内装変更工事

B棟：平面図

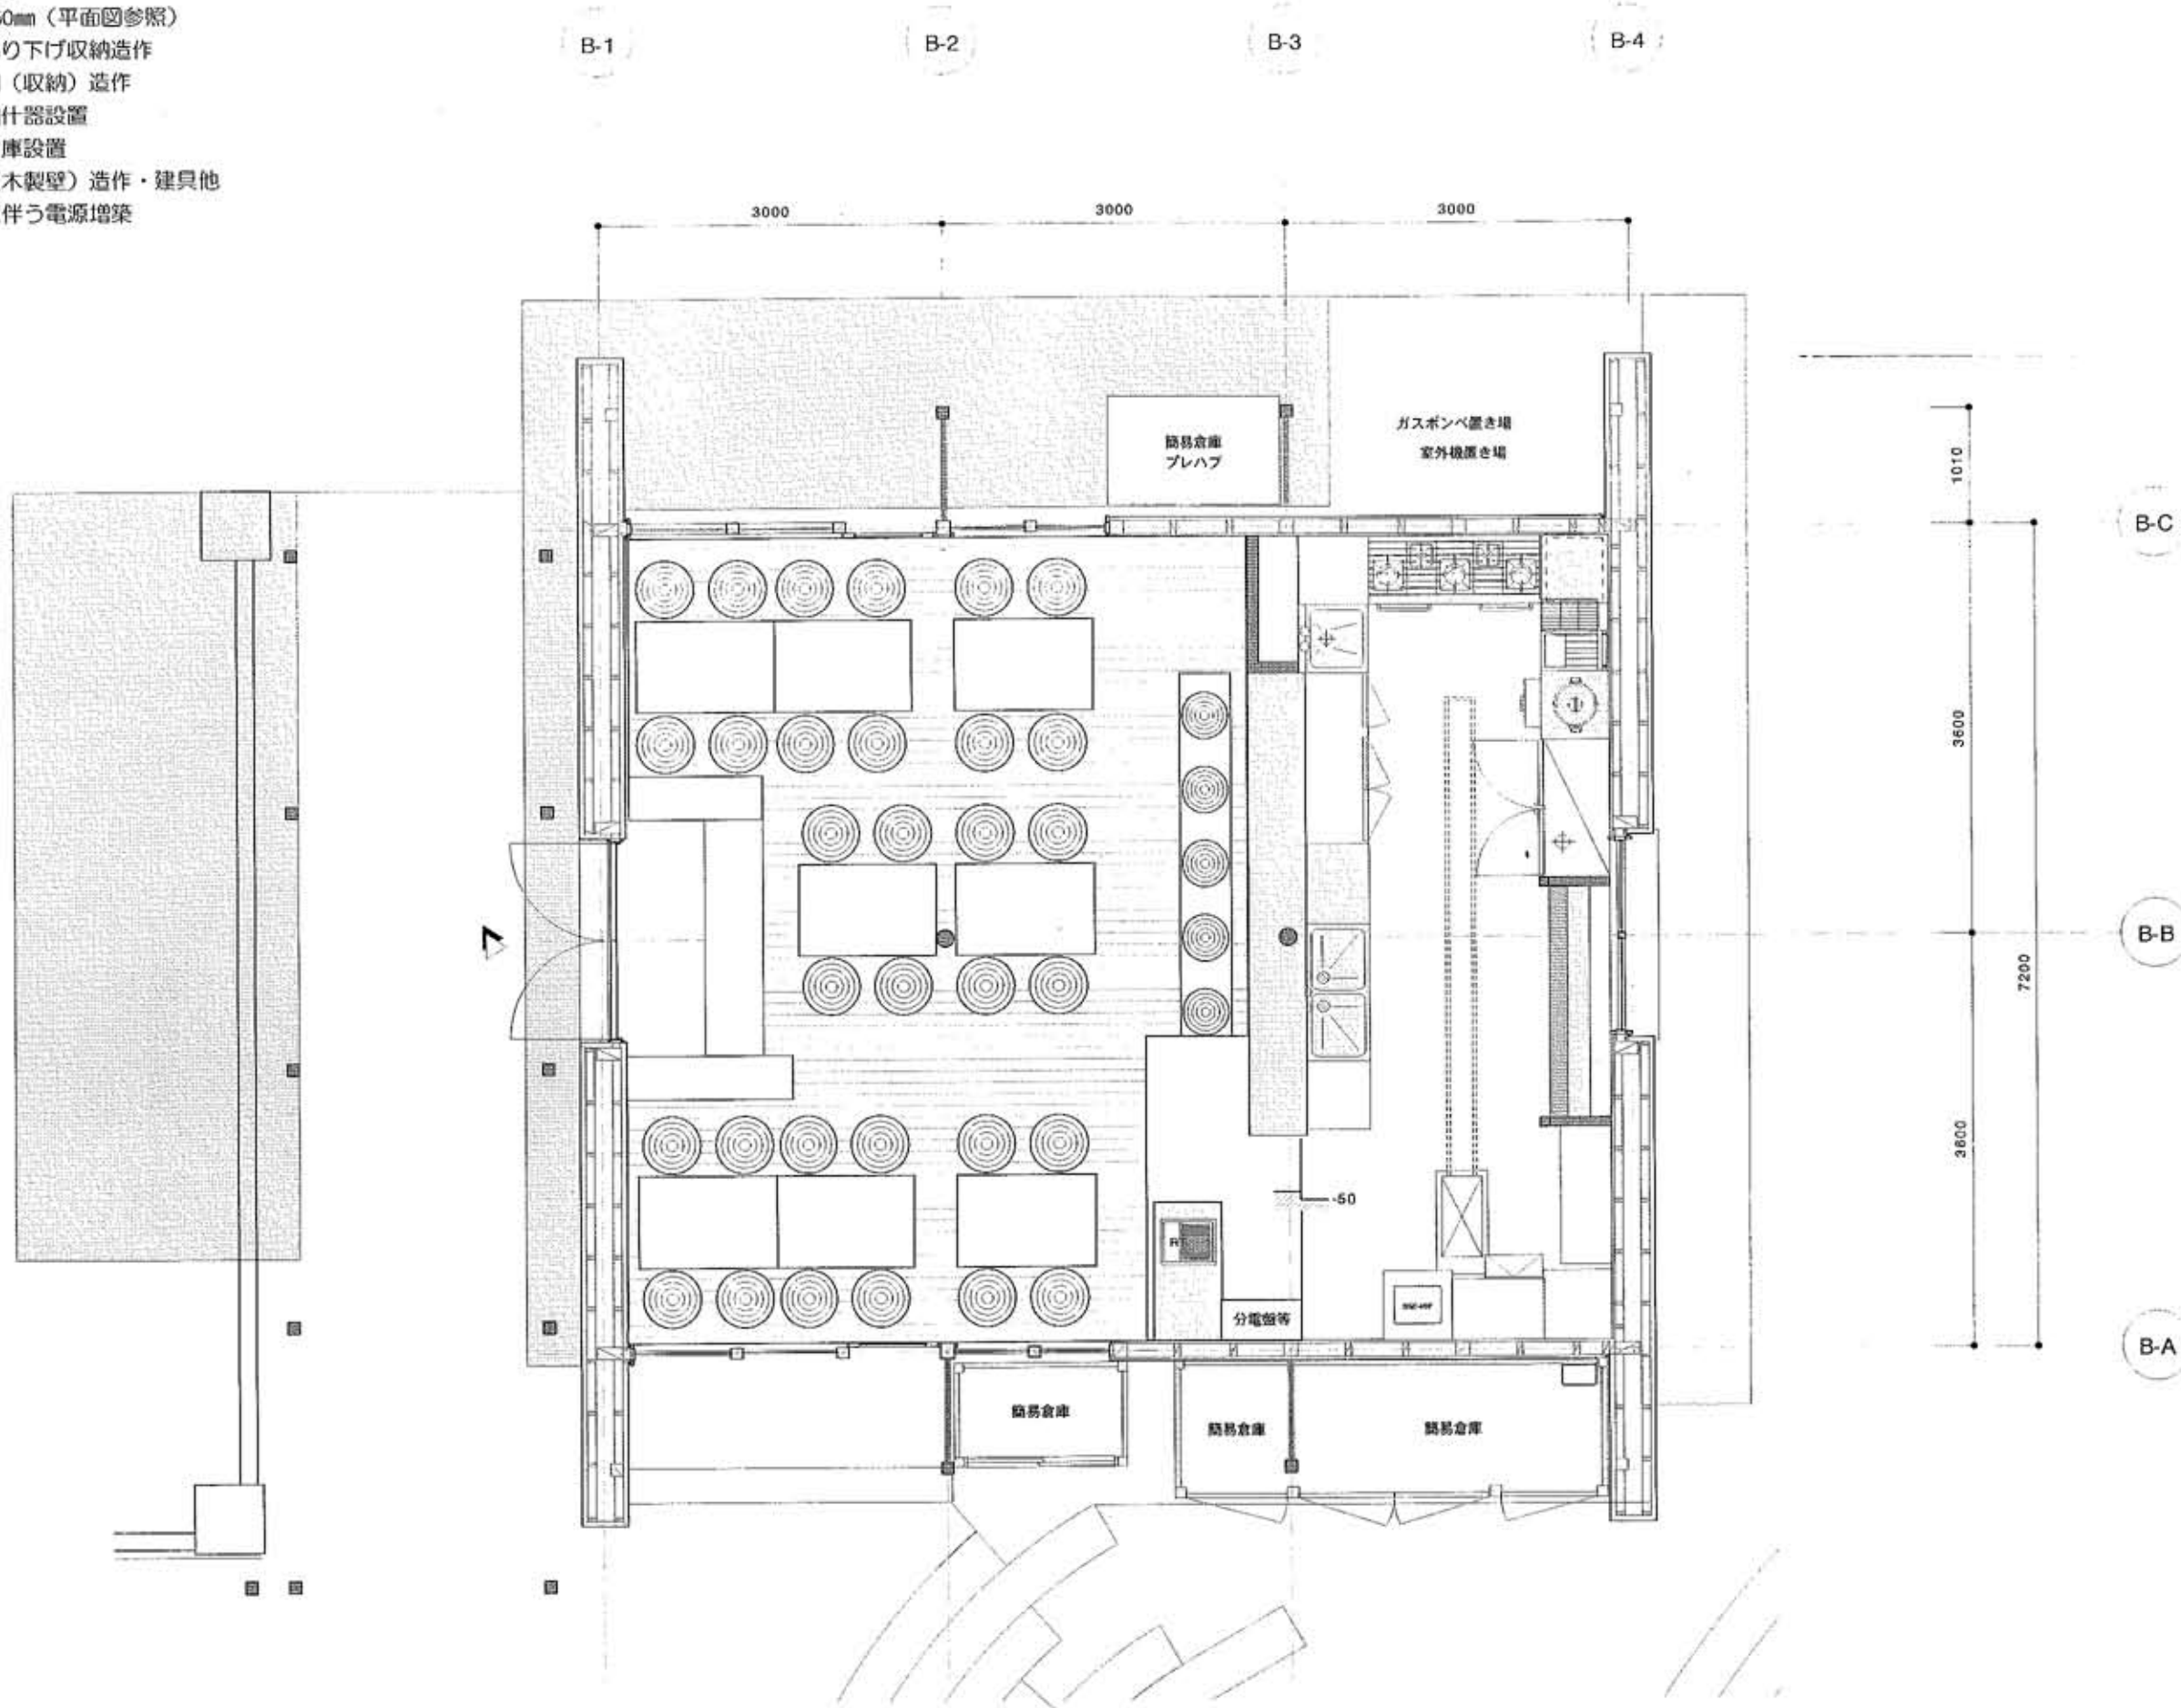
□ 変更事項

1. 厨房器具変更による電源一部変更
2. 出入口変更：南北出入口閉鎖（東出入口）
- 「」 追加（造作）工事
 1. 上ハコ組造作高さ450mm（平面図参照）
 2. カウンター上部吊り下げ収納造作
 3. 厨房内：ボトル棚（収納）造作
 4. 玄関：下駄箱収納什器設置
 5. 外部：南面簡易倉庫設置
 6. 外部：北面倉庫（木製壁）造作・建具他
 7. 外部：看板設置に伴う電源増築
